**DIRECCIÓN GENERAL DE URBANISMO  
 ÁREA DE TRAMITACIÓN Y RESOLUCIÓN DE PROCEDIMIENTOS**

10-UB2-00128.4/2020  
 SIA 20/121

En contestación a su oficio con referencia de entrada en el Registro General de la Consejería de Medio Ambiente, Vivienda y Agricultura con el número 10/374045.9/20 del pasado día 16 septiembre de 2020 por el que viene a interesar informe en relación con el *Plan Especial del Proyecto de construcción de mejora del sistema y tanque de tormentas en A-3 en Torrejón de Ardoz y San Fernando de Henares* y a la vista de la propuesta del Área de Análisis Ambiental de Planes y Programas, esta Dirección General de Sostenibilidad y Cambio Climático formula el siguiente Documento de Alcance del Estudio Ambiental Estratégico:

Detalle de los emisarios que vierten al arroyo del Valle (Fuente: Plano 6)

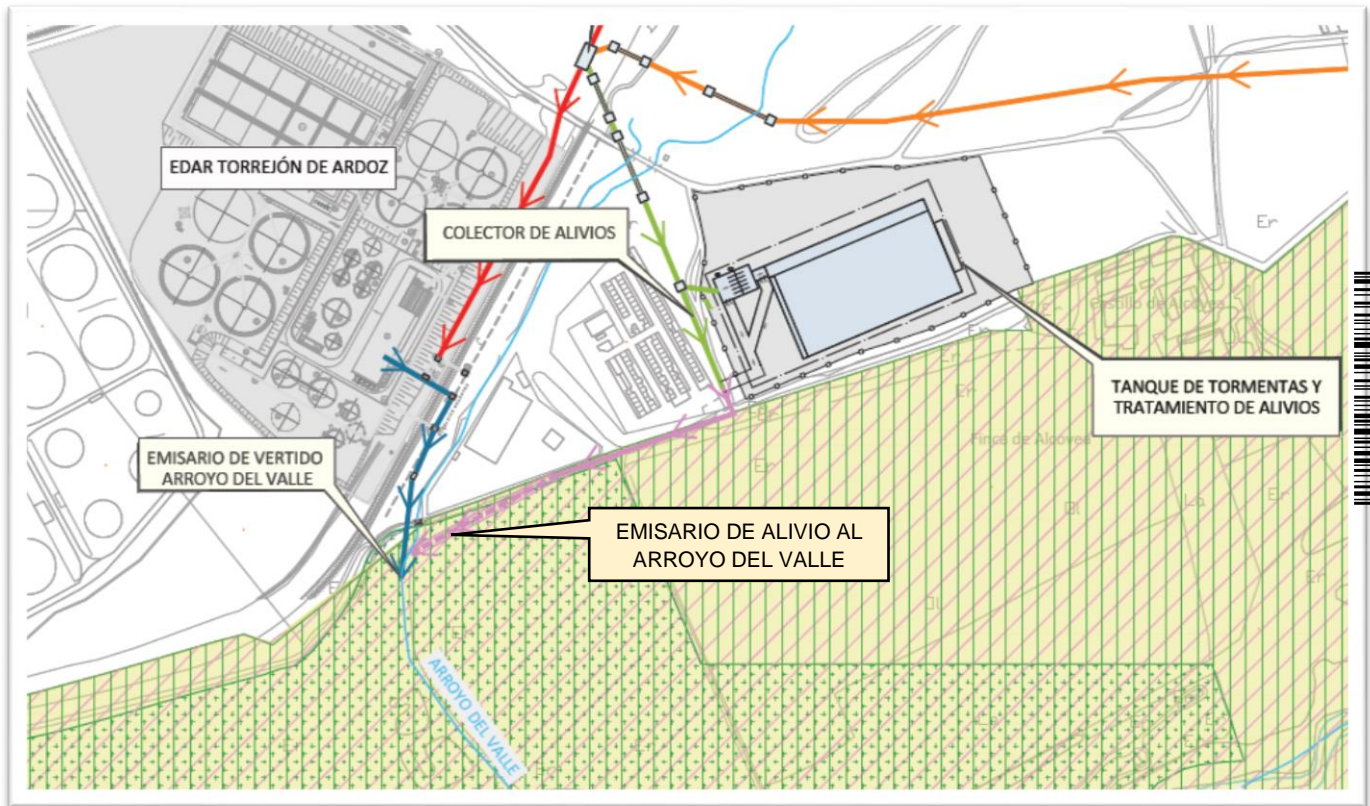
*El punto de vertido del tanque de tormentas se encontraría igualmente en dominio público hidráulico. En este sentido, cabe añadir que el punto de vertido del tanque de tormentas propuesto en el Plan Especial difiere del punto de vertido informado en el expediente INF-0072/2020 y se situaría aguas arriba de este último, en el entorno del punto de vertido de la depuradora.*

*Además se constata que se producen dos cruzamientos entre las conducciones proyectadas y el cauce del mencionado arroyo del Valle y que la modificación de la obra de drenaje transversal del camino de acceso también podría provocar afecciones al dominio público hidráulico del citado arroyo.*

Para llevar a cabo la modificación del punto de vertido autorizado propuesta, previamente deberá presentarse un estudio hidrológico-hidráulico en el que se evalúe la capacidad hidráulica del arroyo del Valle para asumir el vertido de la EDAR Torrejón de Ardoz.

De entre todas las consideraciones señaladas por la Confederación Hidrográfica del Tajo, se considera muy relevante que para llevar a cabo la modificación del punto de vertido, previamente se realice un estudio hidrológico-hidráulico en el que se evalúe la capacidad hidráulica del arroyo del Valle para asumir el vertido de la EDAR Torrejón de Ardoz.
